Camadas de pintura fachada lazer E

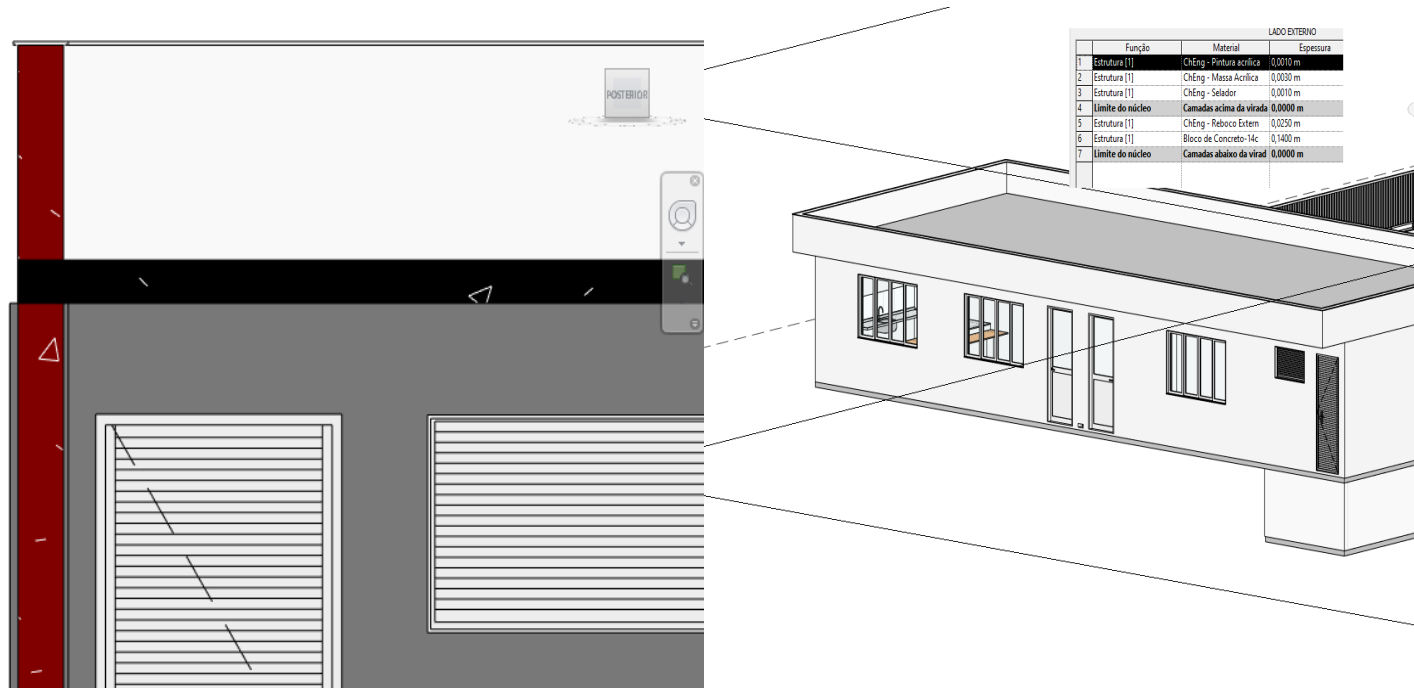
Fachada faltando massa acrílica e demais camadas, por gentileza, ajustar modelando a camada até o topo de platibanda

| Ações | Descrição | Data Ação | Novo Vencimento | Responsável | Realizado por |
|-------|---|---------------------------|-----------------|----------------------------------|----------------------------------|
| | Visto na R01 que as camadas da fachada e platibanda foram modeladas | 2021-10-28T19:51:11+00:00 | | coordenacao@chaconengenharia.com | coordenacao@chaconengenharia.com |
| | Camadas da fachada e platibanda ajustadas sem comentários | 2021-10-11T12:55:05+00:00 | | bruno@chaconengenharia.com | bruno@chaconengenharia.com |
